Provincia di Benevento

OGGETTO: Progetto di un Impianto eolico 975KW da realizzare nel comune di Foiano di Val Fortore (BN) – Proponente ECC S.r.l.

Regione Campania CUP 8856 - Verifica di assoggettabilità a VIA per il progetto di un impianto eolico da 975 kW da realizzare nel Comune di Foiano di Val Fortore (BN).

Contributi ed elementi conoscitivi e valutativi per il tavolo tecnico.

Foto inserimento presentato dal proponente dalla quale si evince la notevole vicinanza ai cavi della M.T.

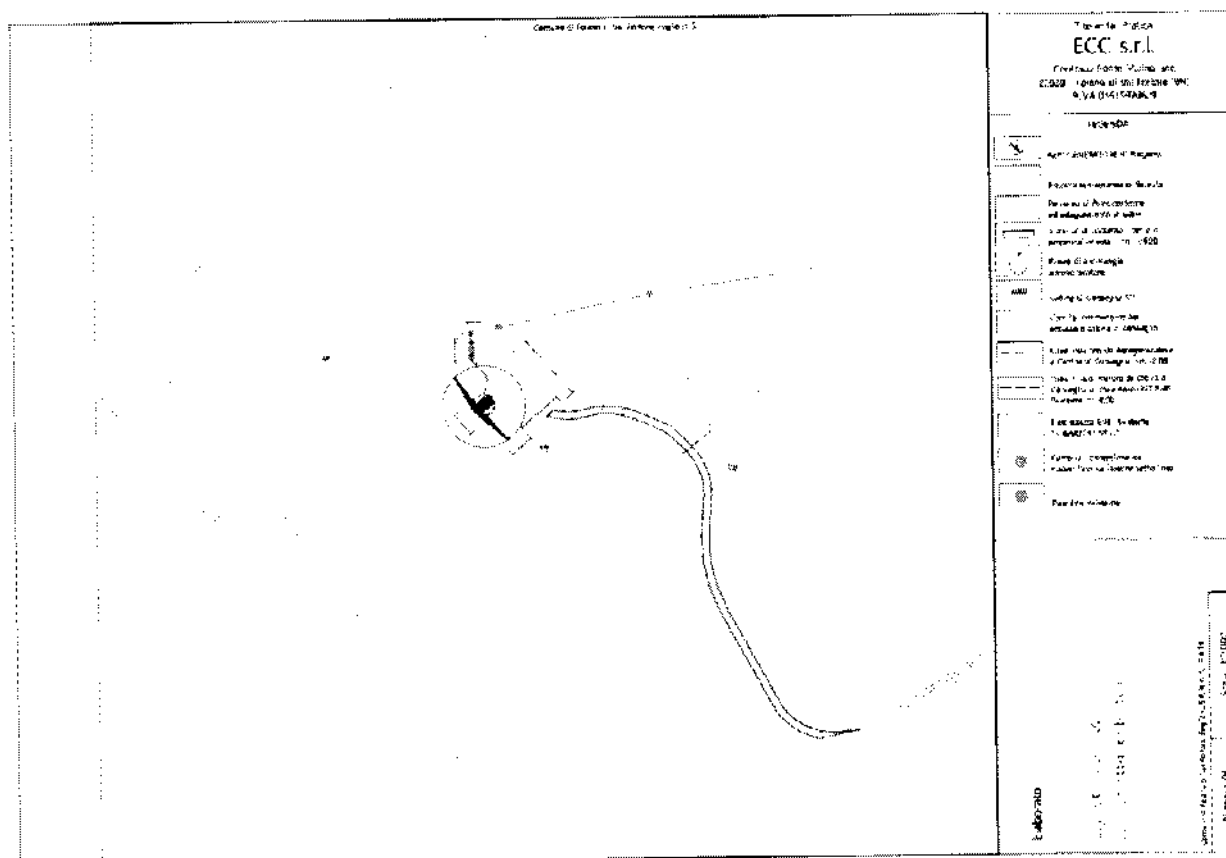
Come è possibile vedere delle foto successive, estratte dallo studio ambientale, si evidenzia la presenza di una linea elettrica su tralicci di MT (media tensione), esistente che trovasi a mt. 40,00 c. dall'impianto proposto.

3. **non sono rispettate le distanze minime dalle infrastrutture esistenti (rete MT)**
4. **lo studio di impatto ambientale non considera la istituzione del Parco Nazionale del Matese, né la sua perimetrazione in corso di approvazione**

Tavola con il riporto degli impianti esistenti e quello da realizzare

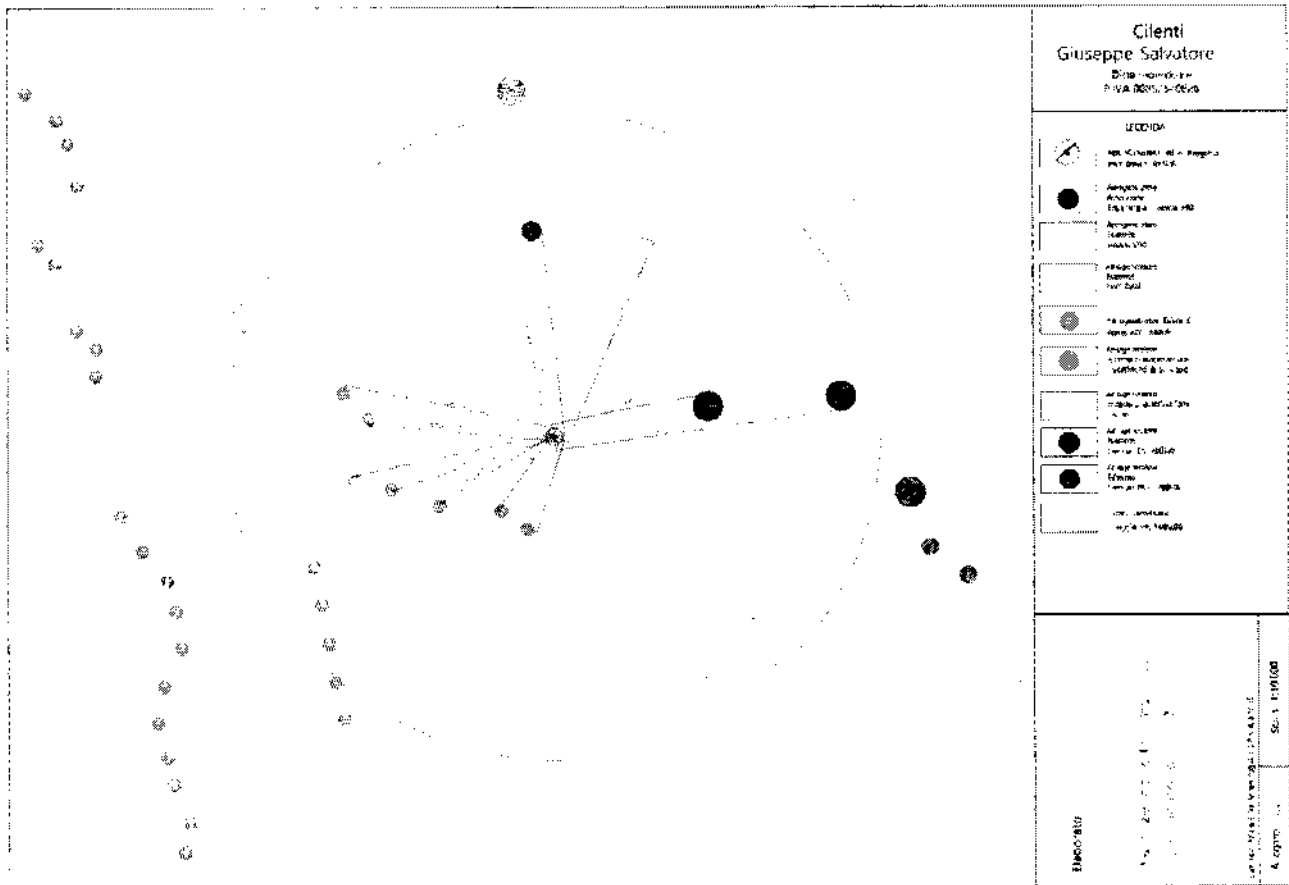
Già oggi, con i soli impianti esistenti vi è un evidentissimo effetto selva, destinato ad aggravarsi in maniera insostenibile in caso di realizzazione dell'ulteriore impianto proposto. Gli elaborati progettuali dovevano essere redatti in conformità con quanto previsto dalle Linee Guida approvate con D.M. 10 settembre 2010, specificamente allegato 4, punto 3, e con gli indirizzi per la valutazione degli impatti cumulativi approvati dalla Regione Campania con la richiamata delibera di Giunta n. 532.

1. lo studio di impatto ambientale **non considera gli impianti già esistenti, né quelli già autorizzati**
2. **vi è una totale carenza di elaborati idonei a valutare l'impatto visivo cumulativo**
